Mission régionale d'autorité environnementale  
**PAYS DE LA LOIRE**

**AVIS DÉLIBÉRÉ SUR LE PROJET  
D'EXTENSION ET D'APPROFONDISSEMENT  
DE LA CARRIÈRE DE LA HUNAUDIÈRE,  
COMMUNE DE VAIGES (53)  
SOCIÉTÉ FACO**

**n° PDL-2023-7073**

Plan du projet (source : étude d'impact)

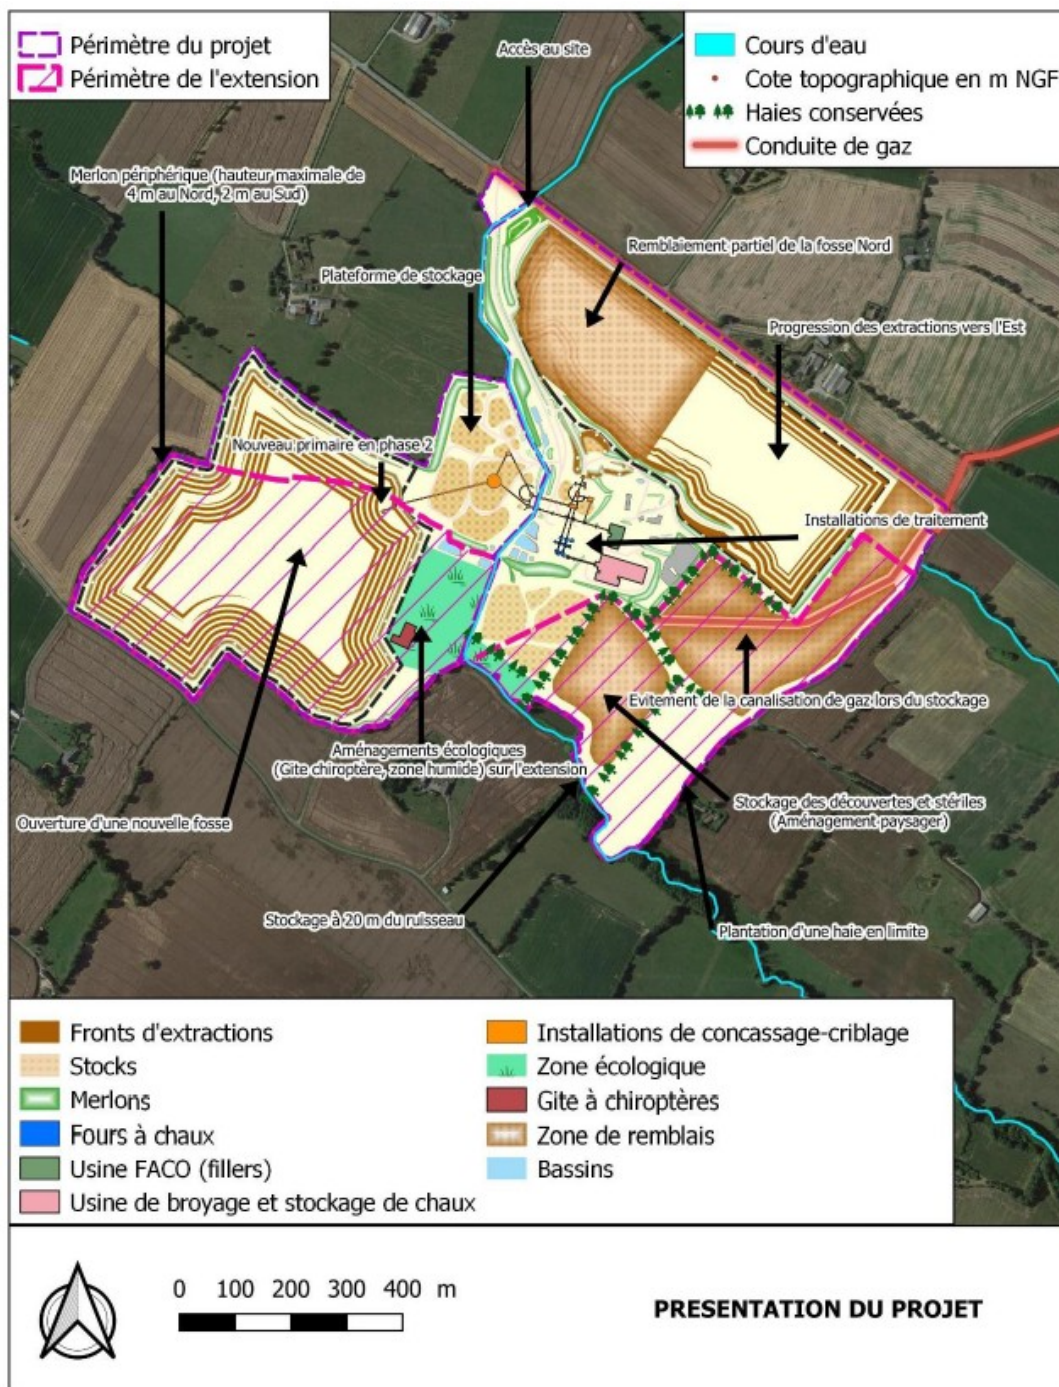
Toutefois le dossier ne donne pas d'évaluation quantitative du gisement restant à extraire sur l'exploitation déjà autorisée, ni du gisement à extraire dans l'emprise sollicitée.

- **de préciser les quantités de matériaux à extraire dans le nouveau périmètre sollicité, ainsi que celles restant à extraire sur l'exploitation déjà autorisée ;**
- **d'élargir le périmètre de projet retenu au regard des liens fonctionnels de la carrière avec les fours à chaud et l'usine de fabrication de carbonates de calcium.**
